ADLER EI Diagram – EI Boks

Ny Version 2024.

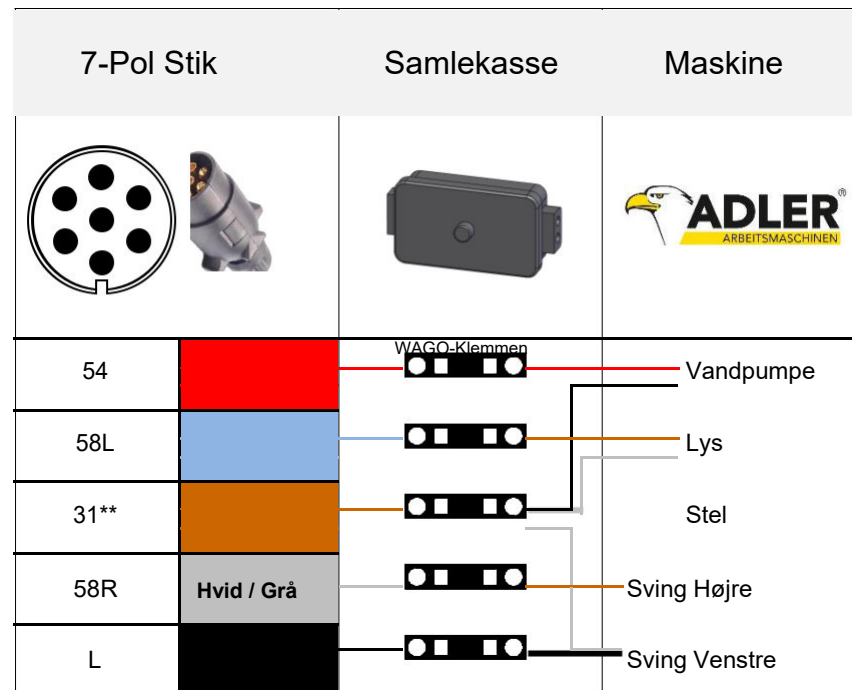
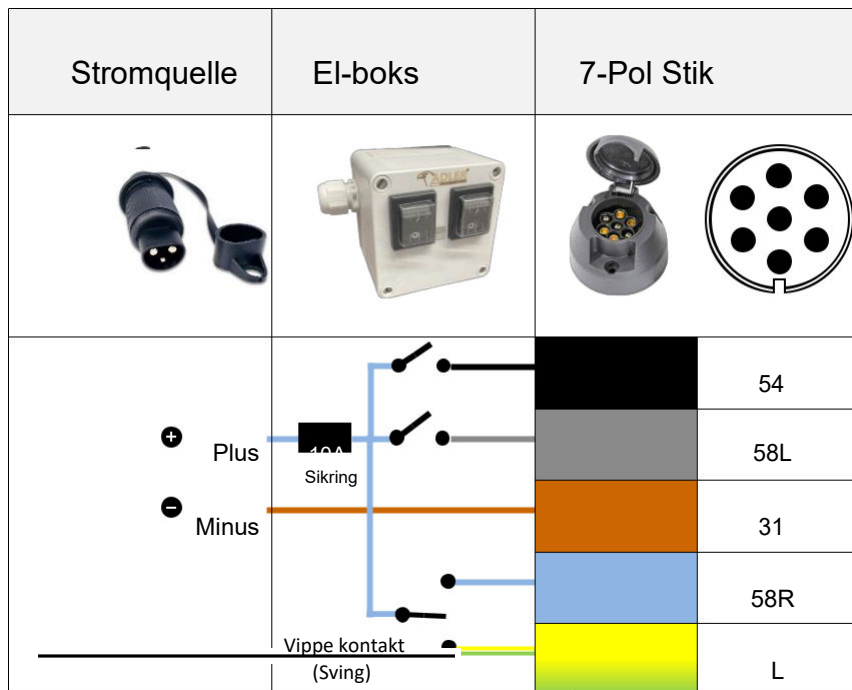
- Ved Elbokse med kun en kontakt, er den sorte og hvid/grå koblet sammen, dette bevirker at der er strøm på både 6/54 og 7/58 ved betjening af knappen.
- Indtil 2023 blev hvid brugt som stel på kost delen.
- Efter 2023 bliver Brun brugt til stel både på kost og i EI Boksen.
